Servizio Tecnico

Area Informazione e reporting Ambientale

Oggetto: VVAS-2021 06. Comune di Trevignano Romano (RM). Procedura di Verifica di assoggettabilità a VAS, art.12 del D.Lgs. n.152/2006, relativa alla “Variante urbanistica ex art.8 del D.P.R. n.160/2010 per progetto di una casa di riposo per anziani”.

Fig.2 Progetto in esame

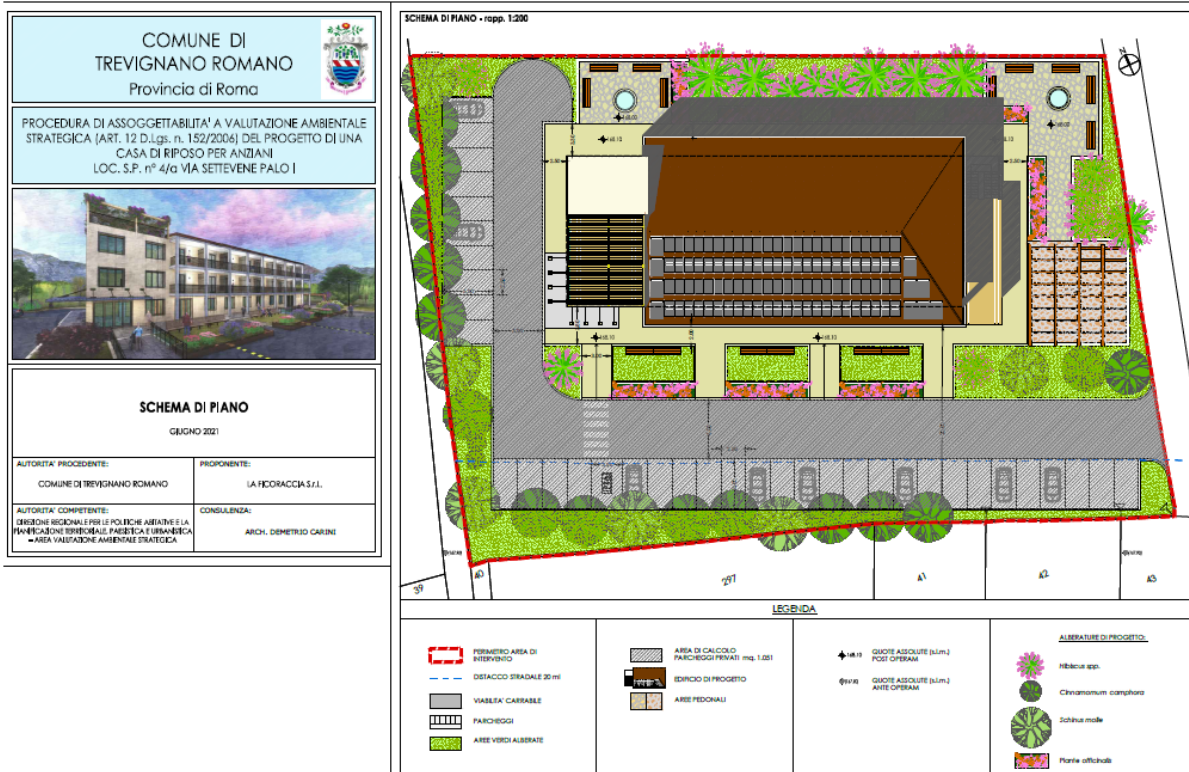
Il progetto in esame è finalizzato all'autorizzazione unica di una casa di riposo, Programma Integrato in variante al PRG. La casa di riposo in progetto si sostanzia in unico edificio di forma regolare rettangolare con lati di m 44,30 x m 15,30 ed una altezza alla linea di gronda pari a m 9,60. Si eleva per 3 piani fuori terra ed un piano interrato. L'edificio, ha una SUL complessiva (superfici principali e accessorie/servizi) pari in c.t. a mq 2.614 di cui mq 1.887 quali superfici principali e mq 727 quali superfici accessorie/servizi ed una volumetria pari in c.t. a mc 8.365. Nel progetto ci sono inoltre volumi (sottotetto) non accessibili esclusi dal calcolo della S.U.L. e della cubatura. Il lotto su cui sorge l'edificio (l'area), di forma irregolare, misura complessivamente mq 3.481 ed è pressoché pianeggiante. Il fabbricato ha una sagoma di massimo ingombro pari a circa mq 678. Con rapporto di copertura del 19,5% del lotto. Il fabbricato posizionato oltre il limite del distacco stradale, risulta baricentrico ed è posizionato sulla quota d'imposta di m 168,10 s.l.m. Nella parte antistante la facciata principale dell'edificio è previsto un piazzale di accesso con parcheggi privati scoperti per la sosta dei veicoli.

Nella parte retrostante il fabbricato, sono previsti spazi attrezzati per il tempo libero nonché un giardino con alberature d'alto fusto. L'allacciamento dell'edificio in progetto ai pubblici servizi così come lo smaltimento delle acque reflue e meteoriche alle fognature pubbliche esistenti, avverrà attraverso le urbanizzazioni presenti su Via Tevere, come meglio rappresentato negli elaborati di progetto.

Fig. 5 – Rete fognaria Agglomerato Urbano Trevignano Romano

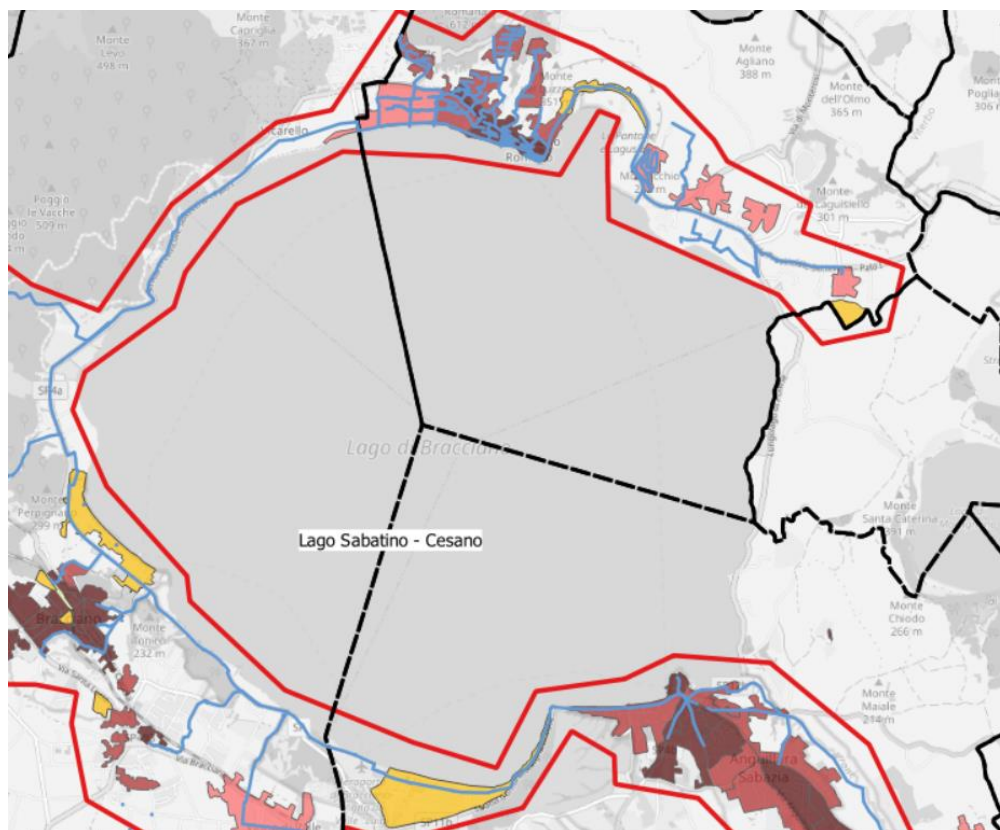
Considerato che dalle cartografie a disposizione di Arpalazio, illustrate di seguito in figura, si rileva che l'area in esame recapita nell’impianto di depurazione Cobis situato a sud della città di Sora in località “Tofaro” che serve circa 34.000 AETU, con una capacità di trattamento pari a 71.500 A.E.,

Gli interventi edilizi previsti dal piano in esame dovranno rispettare quanto previsto dalla L.R. 27 maggio 2008, n. 6. Per le finalità di risparmio idrico inoltre si evidenziano gli adempimenti in materia previsti dalla normativa vigente (art.146 del d.lgs.152 2006 s.m.i.).
